Mission régionale d'autorité environnementale

Avis délibéré en date du 14 février 2019 de la Mission régionale d'autorité environnementale d'Île-de-France sur le projet de construction d'un ensemble immobilier mixte de logements et de commerce situé à Limay (Yvelines)

Avis délibéré de la MRAe Ile-de-France en date du 14 février 2019 sur le projet de construction d'un ensemble immobilier mixte situé à Limay (Yvelines)

Avis détaillé

Illustration 3 : Plan masse des bâtiments de l'îlot A - partie est - Source : Etude d'impact p 150

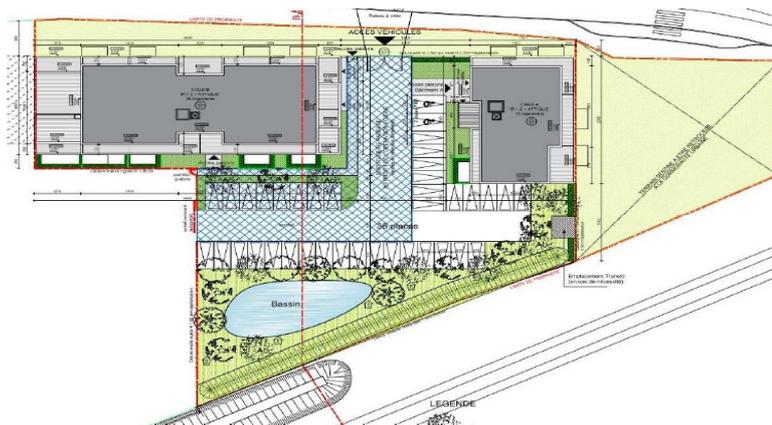
Afin de réduire le débit de ruissellement, le projet indique que la création d'espaces verts et d'ouvrages contribueront sur l'îlot A à la gestion des eaux pluviales. En ce sens, le projet prévoit l'implantation d'un bassin de régulation des eaux d'une capacité de 193 m³ au sud de l'îlot A ainsi qu'un bassin de régulation des eaux sous voirie d'une capacité de 61 m³ pour l'îlot B.

Le dossier ne précise pas la façon dont les espaces verts pourront contribuer à la gestion des eaux pluviales.

- **de calculer et présenter le coefficient d'imperméabilisation des sols en expliquant la part relative aux logements et celle liée aux places de stationnement ;**
- **d'expliquer les mesures relatives à la gestion des eaux pluviales par les espaces verts.**
